INFORME DE HITO DE CONTROL N° 23643-2023-CG/GRPI-SCC

EJECUCIÓN DEL SERVICIO DE "LIMPIEZA, DESBROCE Y DESCOLMATACIÓN DEL DREN SECHURA, DISTRITO DE SECHURA, PROVINCIA DE SECHURA, DEPARTAMENTO DE PIURA"

HITO DE CONTROL N° 2 – AVANCE DE LA EJECUCIÓN DEL SERVICIO CONFORME A LA FICHA TÉCNICA DEFINITIVA

Imagen n.° 7
Diagrama de sección transversal para cálculo de "L" en primer momento

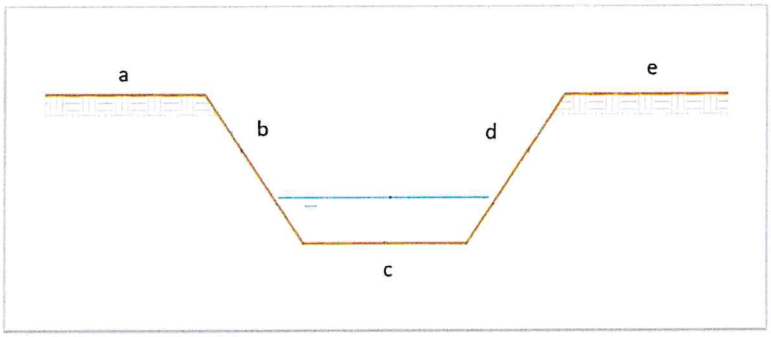
De acuerdo al acta antes citada, se tiene que en un primer momento, el jefe de supervisión y el jefe de servicio señalaron que la longitud "L", considerado en los datos para el pago de las valorizaciones 1 y 2, corresponde a la "*longitud que recorre el perímetro de la sección del Dren y ambos caminos*". Es decir, se media perimetralmente desde un camino de servicio al otro, para mayor ilustración, se detalla la gráfica siguiente:

Donde, "a" y "e" son las longitudes transversales de los caminos de servicio, y "b", "c" y "d" conforman la sección de la caja hidráulica del dren.

51+220	41.0695	4.00+3.80+14.60+3.60+6.00=32.00	9.0695
	51+320	41.0695	4.20+5.00+14.46+4.50+7.00=35.16	5.9095
	51+280	41.0695	4.00+3.90+14.00+4.10+4.50=30.50	10.5695
	51+580	41.0695	4.80+3.60+15.00+3.90+4.70=32.00	9.0695
	53+000	41.8895	3.93+5.10+15.40+5.10+5.85=35.38	6.5095
	54+000	41.8895	5.64+5.96+14.44+5.96+5.64=37.64	4.2495
	55+000	42.2440	5.12+4.24+14.90+4.24+5.12=33.62	8.6240

Imagen n.° 8
Diagrama de sección transversal para cálculo de "L" según aclaración del jefe de servicio

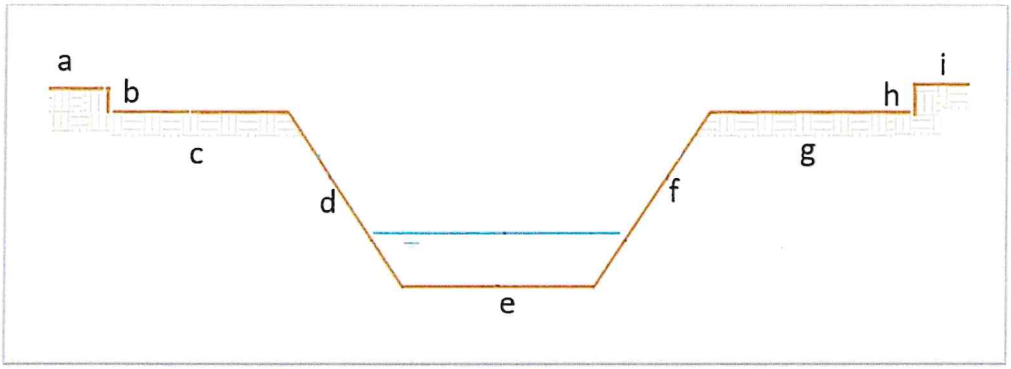
No obstante, lo antes señalado, posteriormente, el jefe del servicio registró en el acta de 20 de octubre de 2023, que el "L" se calculaba de bordo a bordo. Es decir, que "L" sería conforme la siguiente imagen:

Donde (a – b) y (h – i), conforman el perímetro del bordo, c y g el ancho de la sección transversal del camino de servicio y d, e y f conforman la sección de la caja hidráulica.

Asimismo, se hace necesario precisar que, conforme se aprecia de la imagen n.° 8, el jefe del servicio está incluyendo dentro de la longitud "L" considerada en la valorización 1 y 2, la caja del dren, caminos de servicio y bordos. Al respecto se debe recordar lo señalado por las especificaciones técnicas sobre la partida "desbroce y eliminación de vegetación y/o maleza", donde establece que se puede incluir la caja del dren y del área de trabajo, caminos de servicio, banquetas, u otras áreas de trabajo que considere el supervisor; siempre y cuando en ellas exista maleza, es decir vegetación (totora) y/o carrizo.

Cabe mencionar que las secciones correspondientes al bordo (a, b, h é i de acuerdo a la imagen n.°8) actualmente se vienen utilizando como depósito de material.

Galería Fotográfica n.° 1

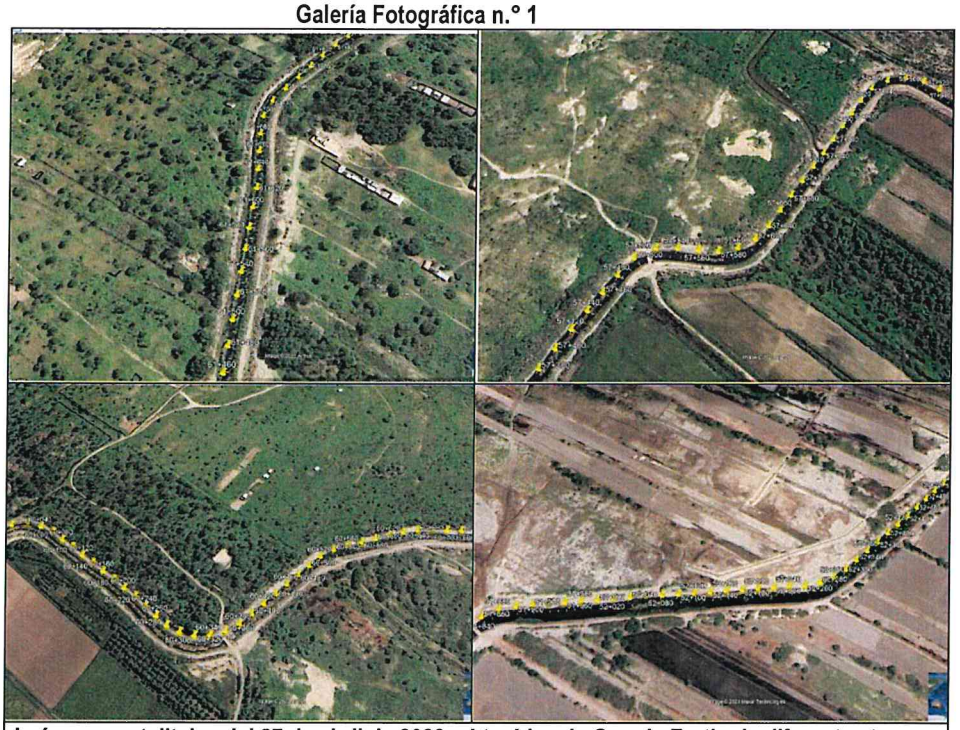
En relación al camino, se ha podido evidenciar que este ya ha sido conformado con antelación en gran parte del dren, tal cómo se puede mostrar en la siguiente galería fotográfica que muestra fotos satelitales de Google Earth del dren del día 27 de abril de 2023.

Como puede verse en las imágenes satelitales el camino de servicio se encuentra conformado al 27 de abril de 2023 no apreciándose formaciones vegetales (en verde o verde oscuro) sobre el mismo.

Galería Fotográfica n.° 2
Imágenes de los caminos de servicio en ejecución y sin ejecución

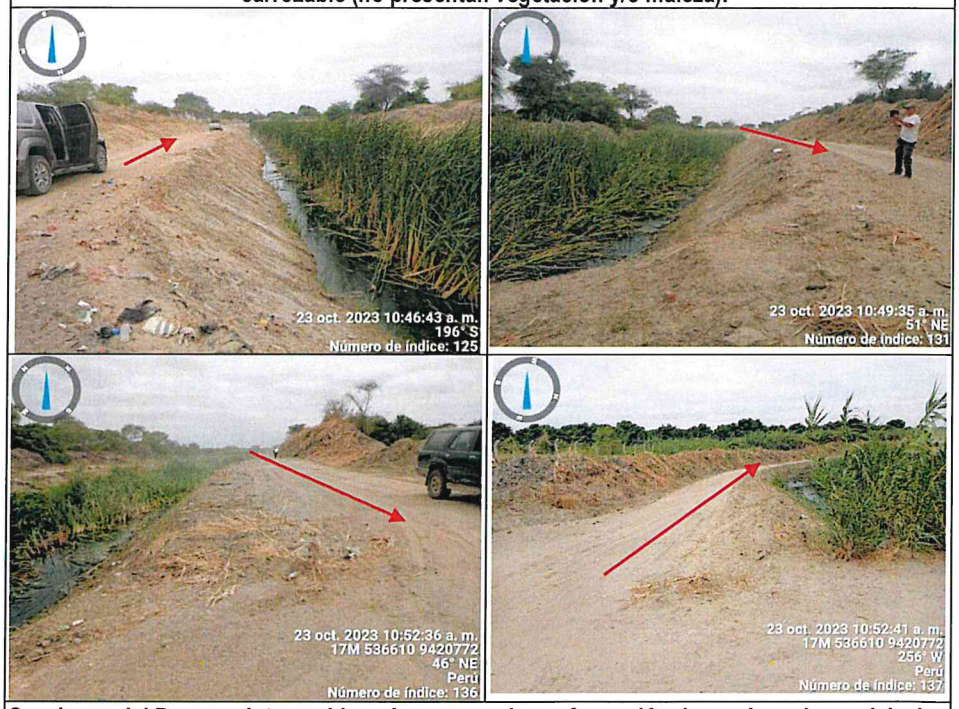
Adicional a ello, durante la visita, se aprecia que los caminos del dren no presentan vegetación y/o maleza[4], tal como lo muestran las siguientes imágenes:

Excavadora realizando trabajos de desbroce en zona 17M 524438N 9407036E aproximadamente. Se aprecia que el camino de servicio se encuentra conformado y es carrozable (no presentan vegetación y/o maleza).

Secciones del Dren, no intervenidas aún, se aprecia conformación de caminos de servicio, los mismos que son carrozables (no presentan vegetación y/o maleza)

Imagen n.° 9
Vista planta progresiva km 51+860 del Dren Sechura

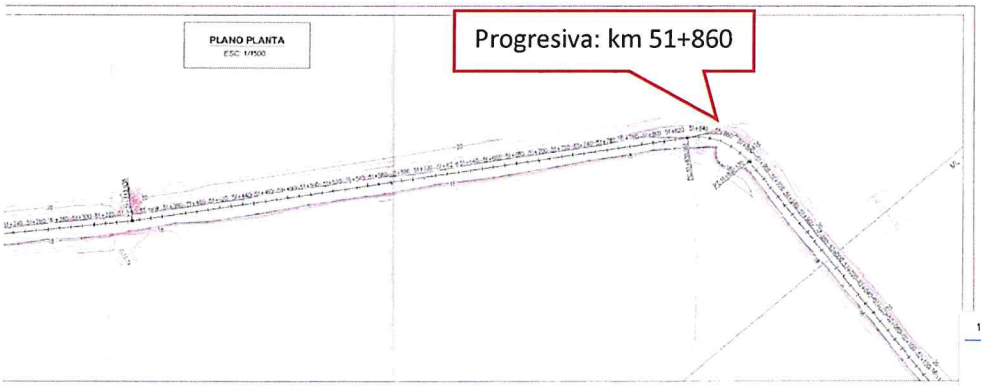
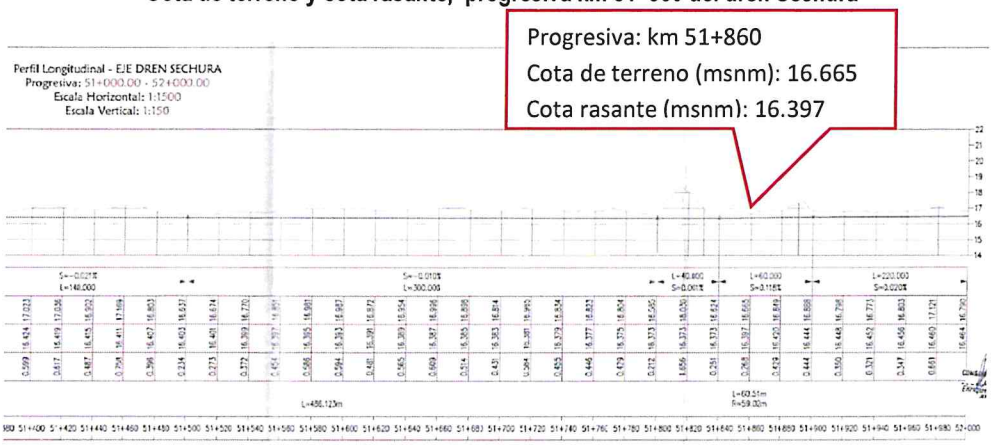
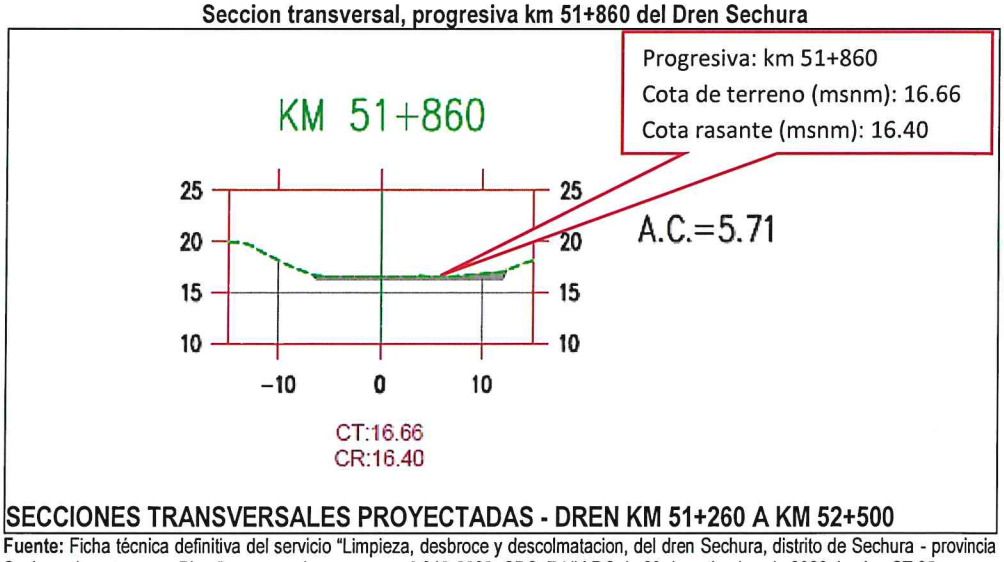
De las tres imágenes anteriores, se tiene que, en la progresiva Km 51 + 860, la ficha técnica definitiva, establece una cota de terreno de 16.66 metros y una cota rasante de 16.40 metros.

PROGRESIVA Y/O PUNTO DE ESTACION	COTA RASANTE DE LA FTD	COTA RASANTE LECTURADA	DIFERENCIA
KM 51+860	16.397	13.912	2.485
KM 52+000	16.460	14.020	2.440
KM 53+000	16.558	14.939	1.619
KM 54+000	17.448	15.100	2.348
KM 55+000	17.327	15.710	1.617

Del cuadro precedente se visualiza que, la lectura tomada en la progresiva km 51+860 se obtuvo una cota rasante de 13.912, para la progresiva km 52+000 se obtuvo una cota rasante de 14.460, para la progresiva km 53+000 se obtuvo una cota rasante de 14.939, para la progresiva km 54+000 se obtuvo una cota rasante de 15.100 Y para la progresiva km 55+000 se obtuvo una cota rasante de 15.710, dicho resultado varia con respecto a la cota rasante del perfil longitudinal y secciones transversales de la ficha técnica definitiva.

Imagen n.° 12
Vista planta progresiva km 53+000 del Dren Sechura

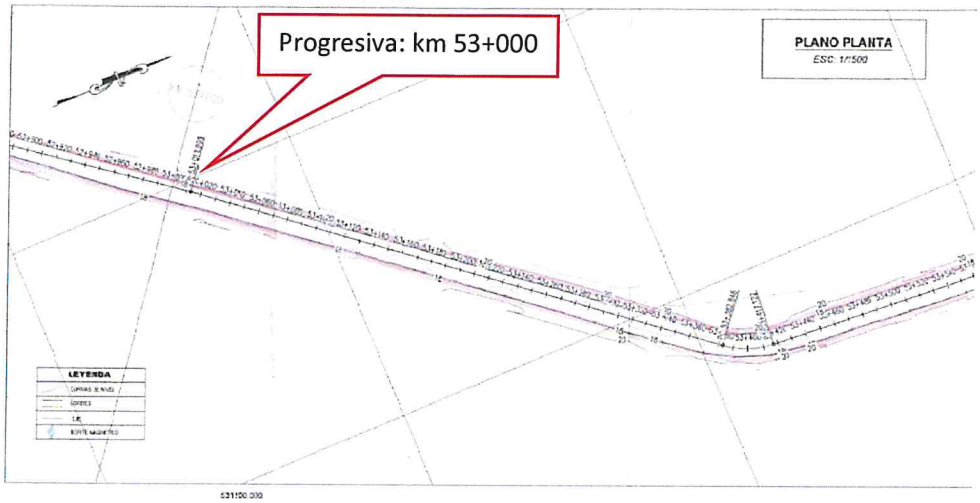
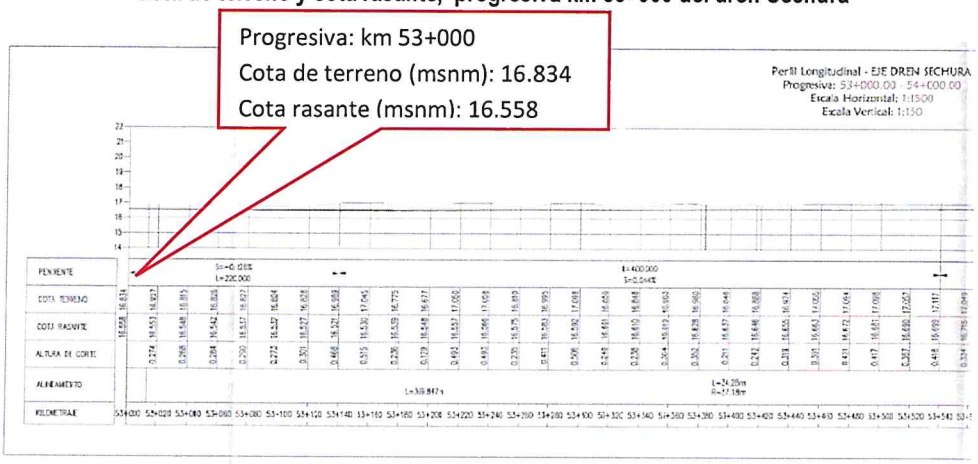
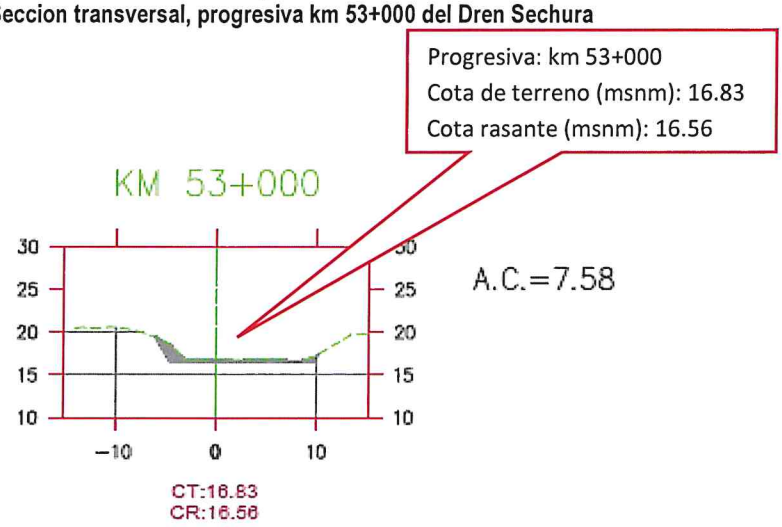
De las 3 imágenes anteriores, se aprecia que, para la progresiva Km 53 + 000, la ficha técnica definitiva, estableció la cota de terreno en 16.83 metros y la cota rasante en 16.56 metros.

Imagen n.° 15
Vista planta progresiva km 54+000 del Dren Sechura

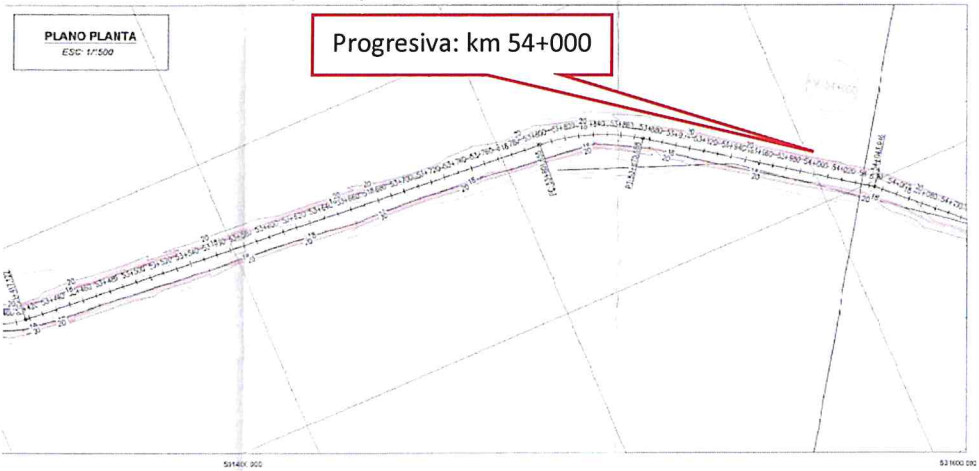
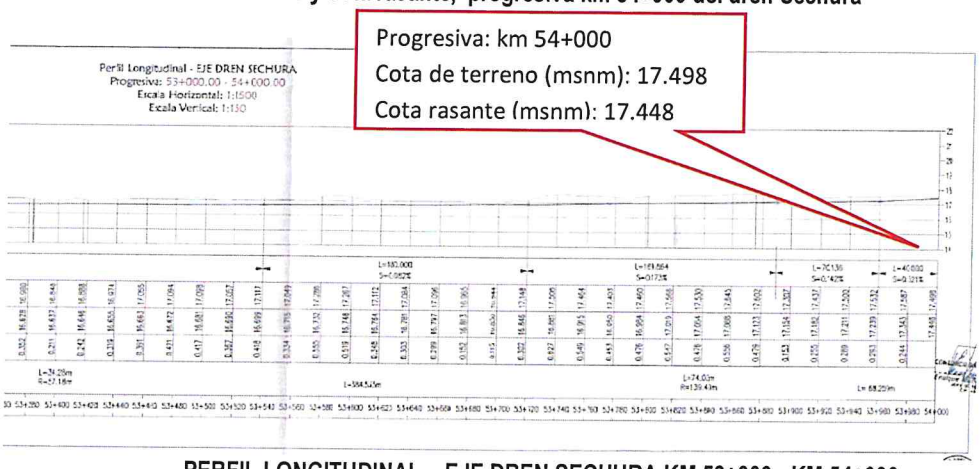
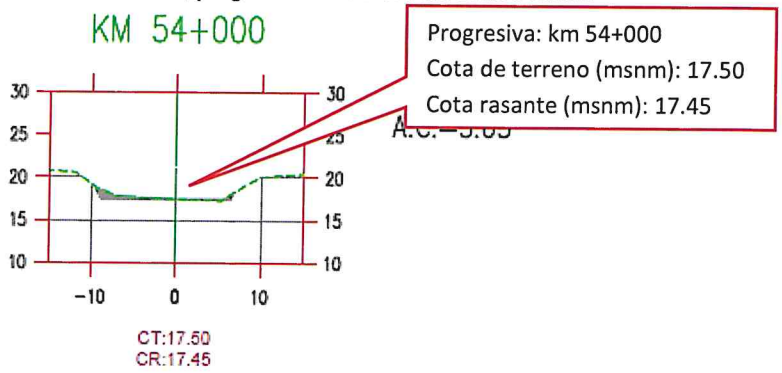
De las tres imágenes anteriores, se aprecia que la ficha técnica definitiva, estableció desde la progresiva Km 54 + 000 cota de terreno en 17.50 metros y cota rasante de 17.45 metros.

Imagen n.° 18
Vista planta progresiva km 55+000 del Dren Sechura

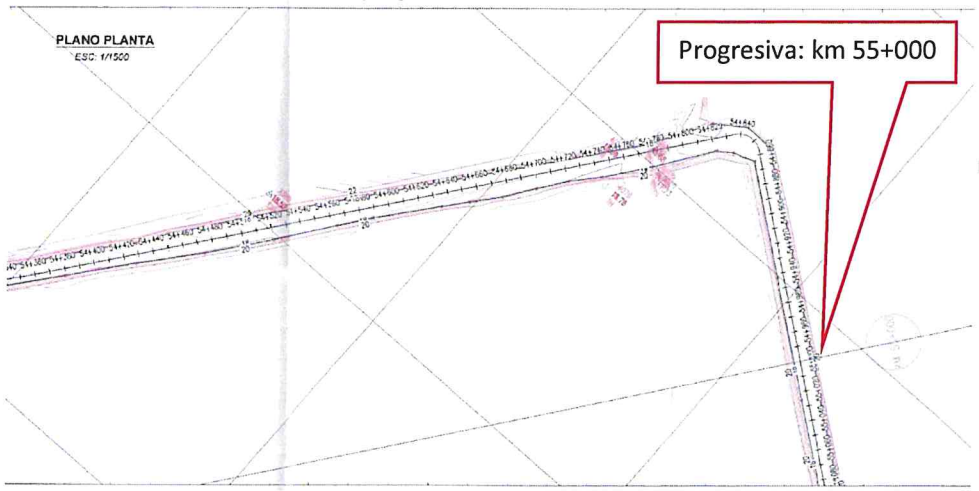
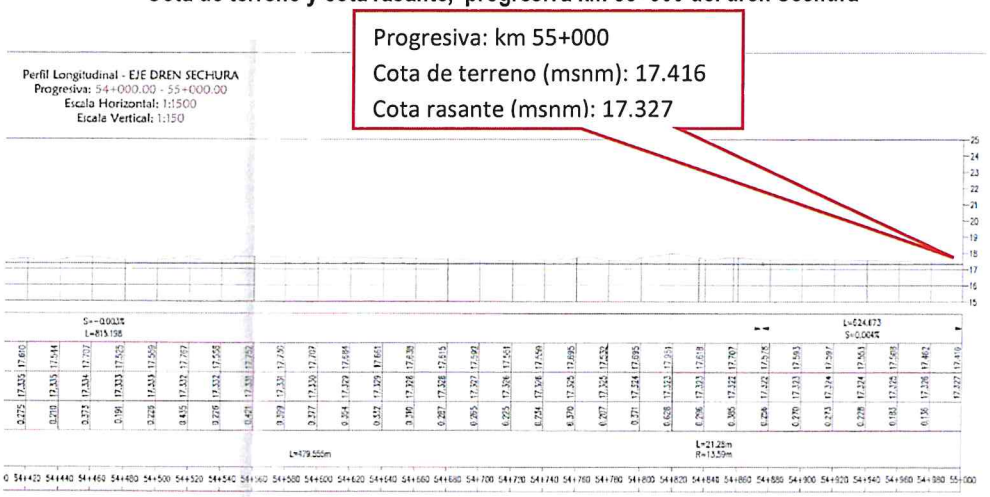
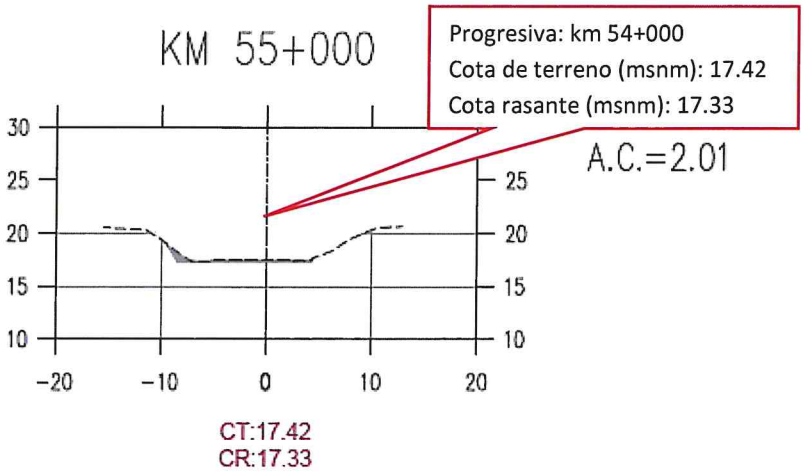
De las tres imágenes anteriores, se aprecia que para las progresivas Km 55+000, se estableció como cota de terreno 17.42 metros y como cota rasante 17.33 metros.

Recorrido de los Tramos Ejecutados - Progresiva 51+690 – Desprendimiento de Talud

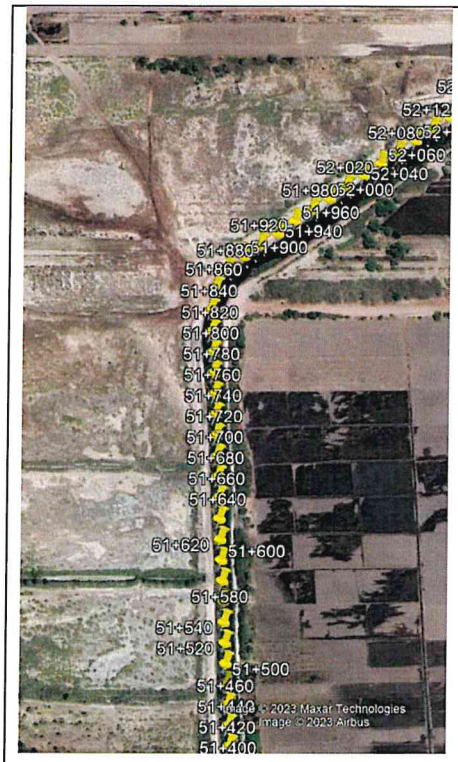
Este fenómeno se debe preveer y mitigar ya que, de no ser mitigado a tiempo generaría derrumbes, desborde e inundaciones en las zonas agrícolas y viviendas aledañas ante el fenómeno del niño que está por venir.
